**Verslag huishoudelijke elektrische installatie op laagspanning en zeer lage spanning****Algemeen:**

Referentie: 006-20260210-03	Datum controle: 10/02/2026
Keurder: 006

Eigenaar: Suzanne van Baelen	EAN-code: 541448820056693193
Adres installatie: Hoogeind 45, 2400 - Mol	Nummer teller(s): 04347543 en 4941855
	Distributienetbeheerder installatie: Fluvius
Datum uitvoering installatie: <input type="checkbox"/> Vóór 01/10/1981 <input checked="" type="checkbox"/> Tussen 01/10/1981 en 01/06/2020 <input type="checkbox"/> Vanaf 01/06/2020	
Type: <input checked="" type="checkbox"/> Wooneenheid <input type="checkbox"/> Niet-huishoudelijk <input type="checkbox"/> PV <input type="checkbox"/> Batterij <input type="checkbox"/> Laadpaal

Inbreuk(en):

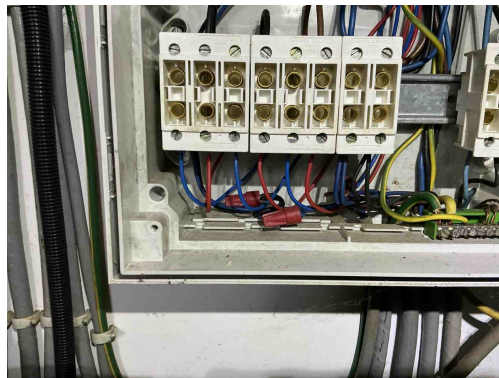
D24 - De differentieelstroombeschermingsinrichtingen die worden geplaatst in huishoudelijke installaties dienen tenminste van het type A te zijn (Boek 1: 5.3.5.3).

Inbreuk(en):

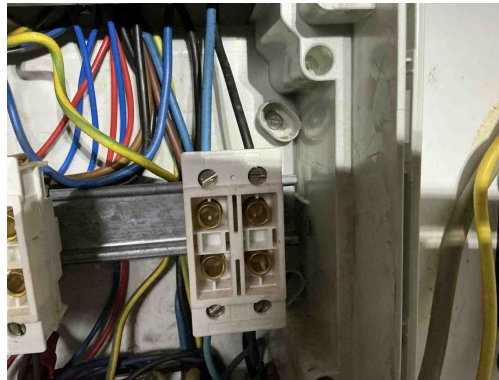
C04 - De waarde van de beveiliging tegen overbelasting is niet in overeenstemming met de leiding of verbruiker stroomafwaarts (Boek 1: 4.4.1.1).

Inbreuk(en):

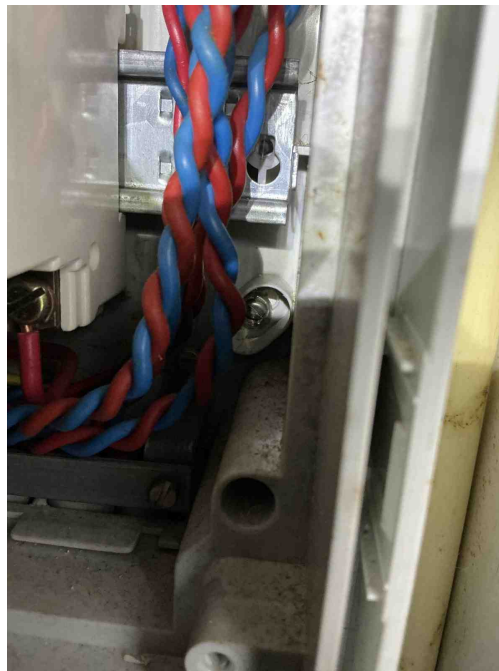
T21 - Het elektrisch materieel is niet geplaatst volgens de voorschriften van de fabrikant/ regels van goed vakmanschap . (Boek 1: 1.4.1.3)

Inbreuk(en):

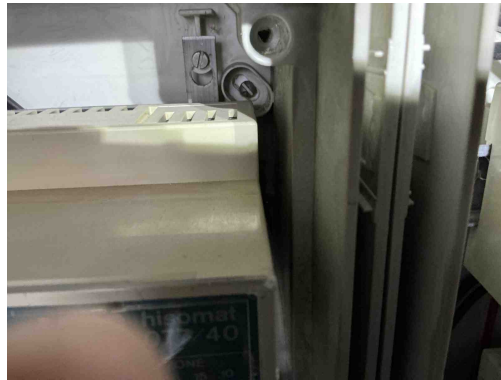
T21 - Het elektrisch materieel is niet geplaatst volgens de voorschriften van de fabrikant/ regels van goed vakmanschap . (Boek 1: 1.4.1.3)

Inbreuk(en):

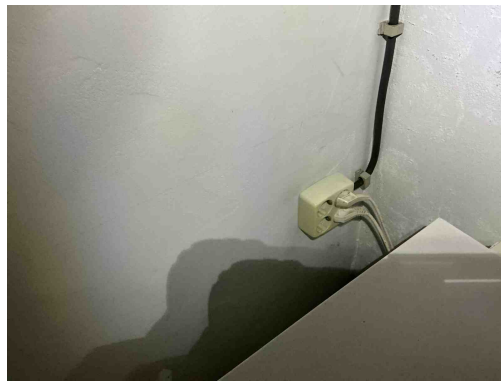
T21 - Het elektrisch materieel is niet geplaatst volgens de voorschriften van de fabrikant/ regels van goed vakmanschap . (Boek 1: 1.4.1.3)

Inbreuk(en):

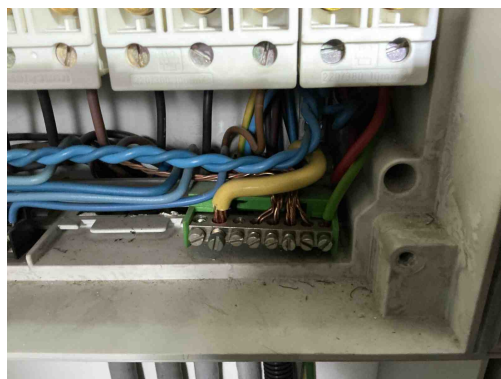
T21 - Het elektrisch materieel is niet geplaatst volgens de voorschriften van de fabrikant/ regels van goed vakmanschap . (Boek 1: 1.4.1.3)

Inbreuk(en):

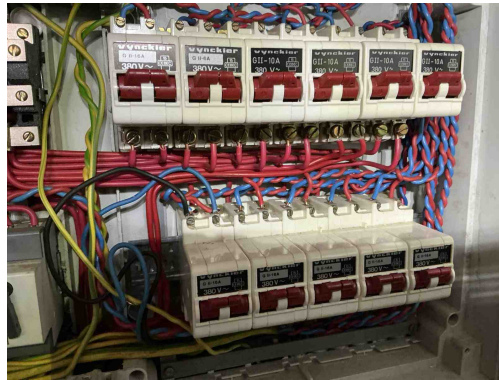
Pantser kabel als aarding gebruikt.

Inbreuk(en):

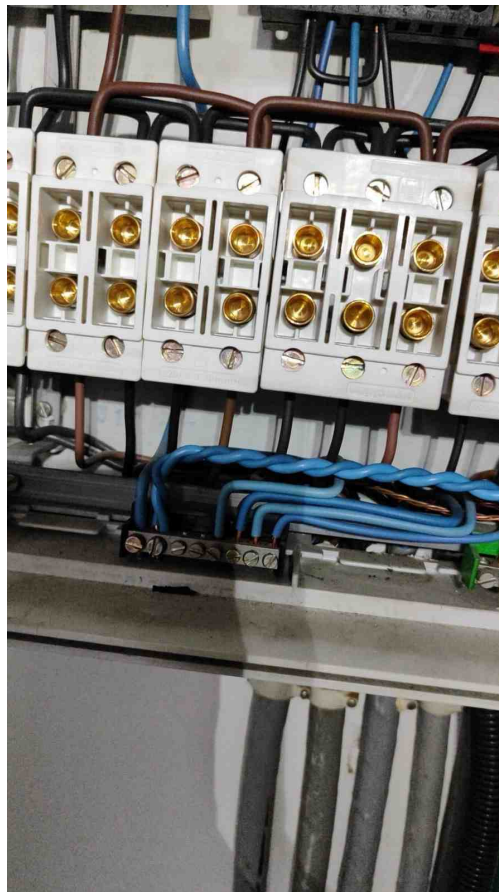
D08 - De nodige markeringen op de beveiligingstoestellen ontbreken of zijn onleesbaar (Boek 1: 5.3.5.5).

Inbreuk(en):

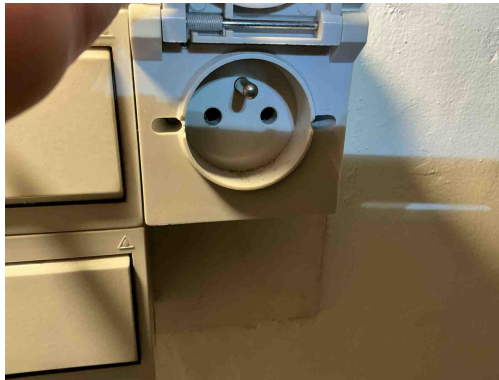
Elke eindstroombaan dient dubbelpolig onderbroken te worden.

Inbreuk(en):

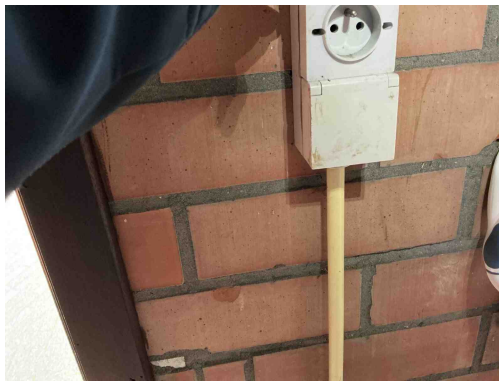
T11 - De contactdozen waarvan de toegekende stroomsterkte maximaal 16A en de toegekende spanning maximaal 250V bedraagt en niet bedoeld zijn voor de voeding van een of meerdere verbruikstoestellen voor een specifiek doel en niet geplaatst zijn in of op schakel- en verdeelborden, beschikken niet of IPXX-D (incl. gemeenschappelijke delen residentieel geheel) (Boek 1: 4.2.2.3/5.3.5.2).

Inbreuk(en):

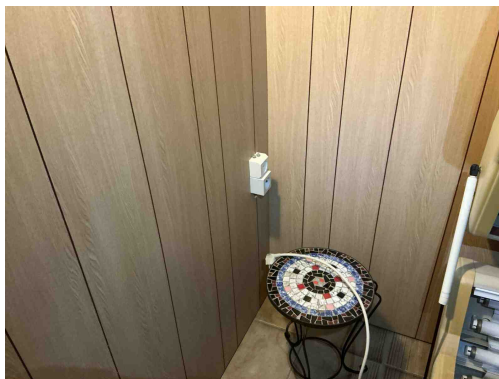
T11 - De contactdozen waarvan de toegekende stroomsterkte maximaal 16A en de toegekende spanning maximaal 250V bedraagt en niet bedoeld zijn voor de voeding van een of meerdere verbruikstoestellen voor een specifiek doel en niet geplaatst zijn in of op schakel- en verdeelborden, beschikken niet of IPXX-D (incl. gemeenschappelijke delen residentieel geheel) (Boek 1: 4.2.2.3/5.3.5.2).

Inbreuk(en):

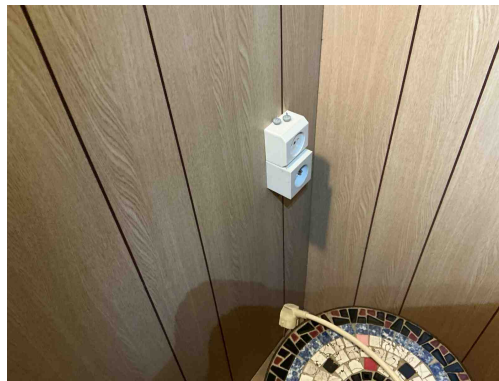
T13 - Opbouwcontactdozen en/of -schakelaars zonder achterplaatje mogen niet rechtstreeks op een brandbare ondergrond bevestigd worden (Boek 1: 4.3.3.5).

Inbreuk(en):

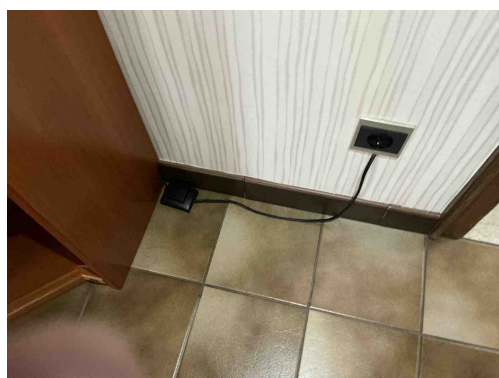
A16 - Er is geen continuïteit van de beschermingsgeleider van de contactdoos (Boek 1: 5.4.3.4).

Inbreuk(en):

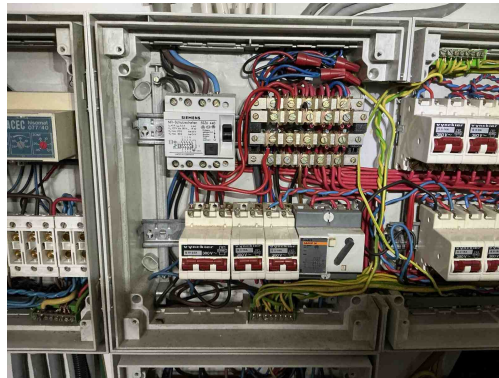
C38 - Het gebruikte kabeltype (snoerkabel) voldoet niet aan de specificaties die van toepassing zijn op voedingsleidingen voor vaste installatie (Boek 1: 1.4.2.1, 5.2.6.2).
